Die Endabdeckung Deutschlands größter radioaktiver Deponie steht vor der Genehmigung

Der Umgang mit den Hinterlassenschaften des WISMUT-Uranbergbaus

Von Frank Lange¹, Kirchlicher Umweltkreis Ronneburg

Die Entwurfsplanung zur Endabdeckung der Industriellen Absetzanlage (IAA) Culmitzsch wird in Kürze vom Thüringer Landesbergamt (TLBA) genehmigt. Damit läutet die Wismut GmbH, ein Unternehmen des Bundes, die letzte große bauliche Etappe der Sanierung der Uranbergbauregionen in Thüringen und Sachsen ein. Über die Hälfte der 231.000 Tonnen Uran, die zwischen 1946 und 1990 gewonnen wurden, kam aus der Region um Ronneburg in Ostthüringen. Ein Großteil der hierfür abgebauten Erze wurde zwischen 1962 und 1990 in der Erzaufbereitungsanlage 102 (Seelingstädt) verarbeitet. Sie gelangten auf Grund der geringen Urankonzentrationen fast hundertprozentig als Aufbereitungsrückstände in zwei Tagebaue, die zu großen Schlammteichen umfunktioniert wurden. Diese Deponien bezeichnet man bergtechnisch mit dem englischen Begriff *tailings*.

Abbildung 1: **Prinzipiskizze zum Abdecksystem der Industriellen Absetzanlage (IAA)**

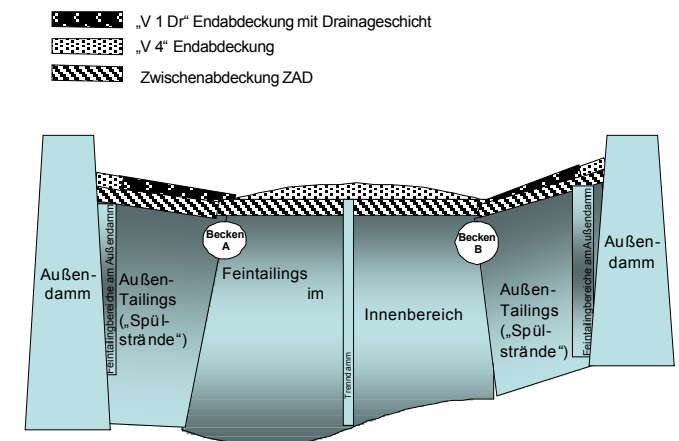
Nach Aussage des Planers (in (1) 4.2.1 S. 17) ist die Abdeckung V 4 für sandige Tailings nicht geeignet. Die Feintailings im Innenbereich sind aber inhomogen durchsetzt, so dass diese Abdeckungsart generell zu unsicher ist.

- *Die Abdeckungsprofile sind an verschiedenen Stellen ausführlich aber widersprüchlich beschrieben und abgebildet (z.B. Anlage 6 Bl. 1 u. 2). Die endgültige Ausführung ist daher in den Entwurfsunterlagen so darzustellen, wie tatsächlich gebaut werden soll.*

- *Die Entwurfsplanung weist für das gewählte gekoppelte Abdecksystem eine Reihe von Unzulänglichkeiten und Unwägbarkeiten aus. Statt einer eventuellen Schadstoffreduzierung des Wasserpfades und einer teilweisen Reduzierung der radiologischen Luftbelastung, ist das früher beabsichtigte dichtere Abdecksystem zu empfehlen. Hierdurch würde eine definierbare Langzeitwirkung erreicht, da der Schadstoffeintrag in das Grundwasser tatsächlich minimiert wird. Eine Drainage über einer Dichtschicht (z.B. Hasselbacher Ton), die das Gesamtareal einbezieht, vermeidet den Schadstoffaustrag über das Oberflächenwasser. Eine komplette Speicher-*

Abbildung 2: **Wasserbilanz der IAA Culmitzsch³**

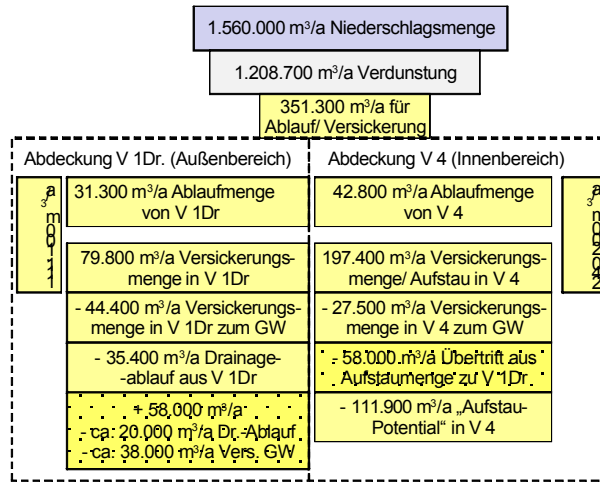
Bei der Festlegung der Vorzugsvariante im **Innenbereich** („V 4“) geht man davon aus, dass auf Grund der Struktur der Feintailings keine bzw. eine vernachlässigbare Versickerung hindurch zu den eigentlichen Grundwasser-Leitern stattfindet. Aus der Perkolations der Niederschläge von 138,1 Millimeter pro Jahr würden sich hier rund 200.000 Kubikmeter ergeben, die sich in der 2 bis 3 Meter starken, leicht kontaminierten Abdeckungsschicht des Innenareals sammeln, das heißt aufstauen. Dieser Aufstau wiederum „entwässert“ nach (2) Pkt. 6.4.1 mit 58.000 Kubikmeter pro Jahr in die Drainageschicht der Abdeckung des **Außenbereiches** und weitere 27.500 Kubikmeter sollen dann doch das Porenwasser der Feintailings durchdringen. Die vom Innenbereich in den Außenbereich übergehenden vermutlich 58.000 Kubikmeter pro Jahr versickern teilweise in der Drainageschicht, schätzungsweise bis zu 80 Prozent (1) oder 20.000 Kubikmeter pro Jahr nach (2). Der Rest wird abgeleitet. In der offiziellen Wasserhaushaltsbilanz geht man allerdings von einer vollständigen Versickerung über die Spülstrände aus. Abbildung 2 enthält die Bilanzangaben, wie sie sich aus den unterschiedlichen Angaben der Projektunterlagen zusammensetzen lassen.

- *Die Entwässerung des Sickerwassers der Innenflächen basiert auf einem Aufstauprinzip über den als selbstdichtend ausgewiesenen Feintailings. Nicht alle Sickerwässer gelangen in die sogenannten Spülstrände (nach (1) 4.2.2 circa 20.000 Kubikmeter von 58.000 Kubikmeter?). Es erhebt sich die Frage, welche Mengen dabei unbehandelt über das Drainagesystems des Außenbereiches ablaufen.*

Abbildung 3: **Urankonzentrationen im Tailingmaterial**

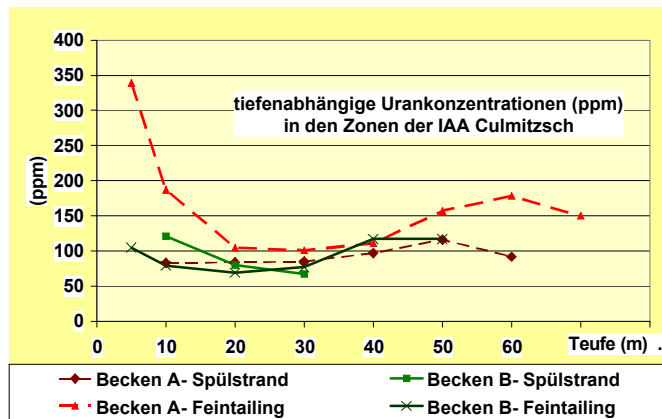
Abbildung 3 zeigt den tiefenabhängigen Konzentrationsverlauf von Uran in den unterschiedlichen Tailingzonen der IAA. Trotz dessen höheren Anteils im Becken A werden in der Umweltbewertung (2) andere Schlüsse gezogen: „Die Urankonzentration liegt im Becken B zwischen 5 und 15 Milligramm pro Liter (mg/l) und damit über der im Becken A mit etwa 1 bis 2 mg/l beobachteten Konzentrationen.“ ((2) S. 72). Die Ursache wäre in den total entgegengesetzten Gehalten der Porenwasser zu suchen (Abbildung 4). Folgt man dieser Betrachtung, so könnte man zum Beispiel auf 0,29 bis 0,43 Tonnen Uran pro Jahr schließen, die in den Untergrund gelangen. Andere Ansätze führen zu anderen Zahlen, die eher höhere Belastungen ausweisen. Allein das Potential bei 200.000 Kubikmeter (anstatt angenommener 58.000 Kubikmeter) jährlicher Versickerungsmengen im Innenbereich beträgt mindestens das Dreifache. Unter Hinzuziehung der angegebenen Konzentrationen in den Tailings (Diagramm in Abbildung 3) liegt eine Austragskapazität von sogar 16,5 Tonnen pro Jahr vor. Löslichkeitsgrenzen lassen solche Untergrundanreicherungen nicht erwarten, aber die Bedeutung des Langzeitpotentials für das Grundwasser wird deutlich, wenn Wasserzutritte nicht weitgehend unterbunden werden.

Abbildung 5: Modellierung der Grundwasserversickerung und Oberflächenwasserableitung

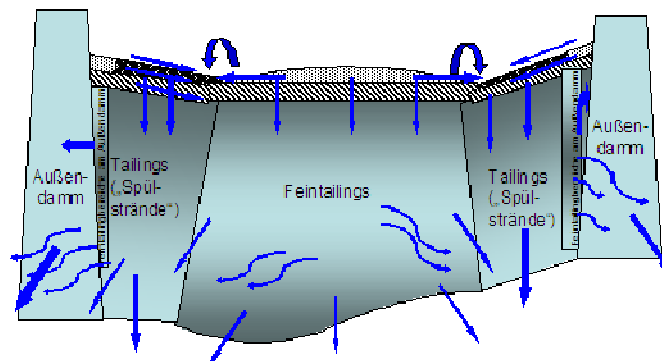
Aus den Beschreibungen des Planers ((1) Pkt. 6) geht hervor, dass die Entwässerung des riesigen IAA-Geländes lediglich über zwei Abgabepunkte (je 1 mal zu Culmitzsch und Fuchsbach) erfolgen soll. Über erforderliche Regenrückhaltungen erfolgen keine konkreten Aussagen. Es wird auf spätere Planungen verwiesen, für die aber gerade die Gestaltung und Ausbildung der Endoberfläche der IAA den Ausgangspunkt bildet. So sind bereits jetzt grundsätzliche strategische Aussagen erforderlich und eine Klärung ist vor der endgültigen Genehmigung der

Es fehlen konkrete Bilanzmengen zu den vorgesehenen Abschlägen in die Vorflut.

Aus der Gerinneauslegung des Entwässerungsnetzes der IAA geht bisher nur hervor, dass bis zu 3,16 Kubikmeter pro Sekunde Punktbelastung zur Culmitzsch geführt werden und 1,24 m³/s über den Fuchsbach die Ortslagen Gauern und Wolfersdorf zusätzlich hydraulisch belasten sollen.

- Die Ableitung der anfallenden Oberflächen- und Drainagewässer war früher zur Culmitzsch-Aue vorgesehen. Dem sollte wieder nachgekommen werden. Eine Prüfung, in wie weit die derzeit vorgesehene Ableitung zum Fuchsbach in den Lerchenbach erfolgen kann, zumindest als Endlösung, wäre ebenfalls sinnvoll.

- Eine Ableitung der Oberflächen- und Drainagewässer an mehreren Stellen ist der geplanten Punktbelastung der Culmitzsch-Aue vorzuziehen.

- Die Genehmigung der Abdeckung der IAA erfordert die vorherige Klärung der äußeren Entwässerungen.
